2015年12月7日
株式会社マコメ研究所

磁気近接スイッチ SW-251 シリーズ製造中止及び代替品に関するお知らせ

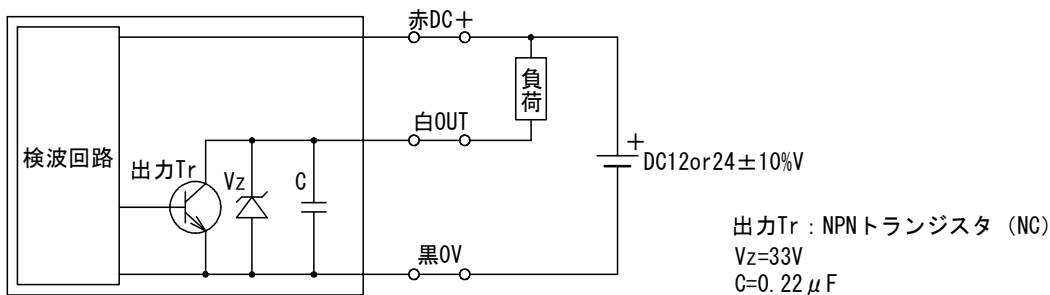
*1 該当注意事項削除

*2 該当注意事項削除
(3. 配線、出力回路参照)

3. 配線、出力回路

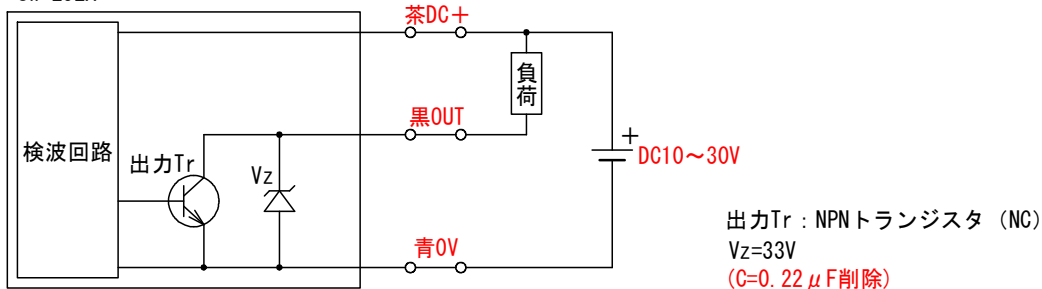
従来品では出力信号に含まれるリップル信号の影響を防ぐ目的で、出力回路にコンデンサ(C=0.22 μF)を設けています。このコンデンサにより出力信号に適度な遅延時間を与える事で、リップル信号の影響を防ぐよう回路が設計されています。変更品では回路の見直しを行い、出力信号にリップル信号の影響が現れない回路構成としたためコンデンサを排除しました。

コンデンサを排除した事により、出力信号の応答時間の仕様における復帰時間に変更が生じます。変更品の復帰時間は、従来品の復帰時間よりコンデンサによる遅延時間を差し引いたものとなります。

5. 外觀

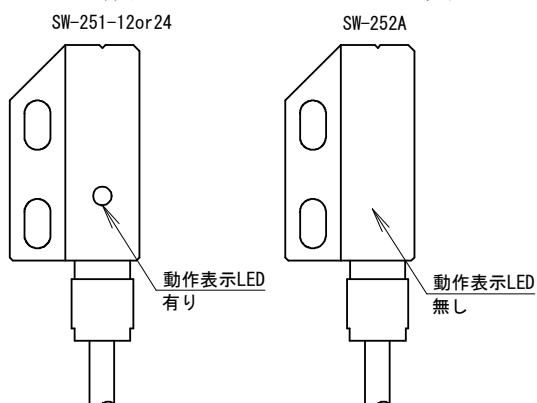
従来品は動作表示LEDがありましたが、変更品には動作表示LEDはありません。
